Service Bulletin

HOOFDGROEP	GROEP	NO.
4	43	401

Revisie
handgeschakelde
Versnellingsbak

Dit Service bulletin behandelt:
-Een gewijzigde bevestiging van de tandring (snelheidsmeter)
-Nieuwe veren voor de synchronisatienaven
-Correctie op een (foutieve) voorspanning

43 045

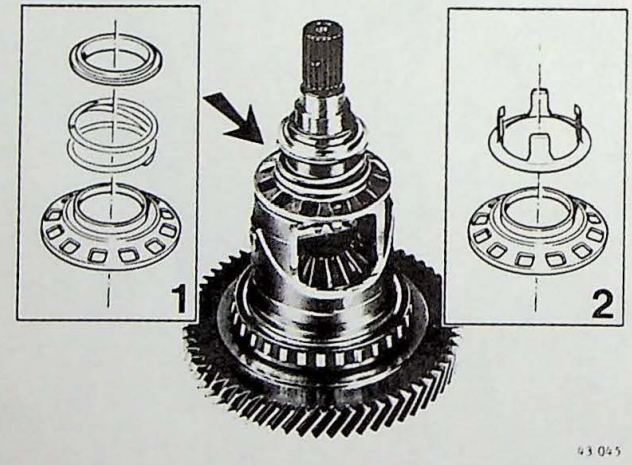
Onderdelen van differentieel verwijderen - aanbrengen
Uitvoering 1:
-Opvulring
-Veer
-Tandring van snelheidsmeter
Of:
Uitvoering 2:
-Veerclip
-Tandring van snelheidsmeter

43 044

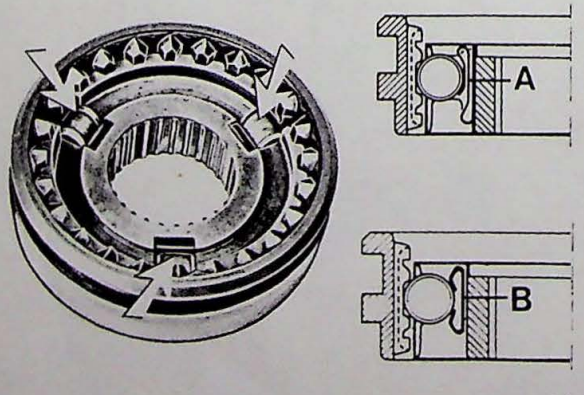
Synchronisatienaven samenstellen
Plaats de naaf met vlakke zijde op tafel.
Plaats de bus met de groef voor de schakelvork naar boven gericht over de naaf. (zie afbeelding).
De rollen kunnen voorzien zijn van twee typen veren nl. A of B.
Vervang deze altijd door **nieuwe** veren van het B-type (O/N 3343009-1).
Plaats de drie veren met rollen op de naaf.
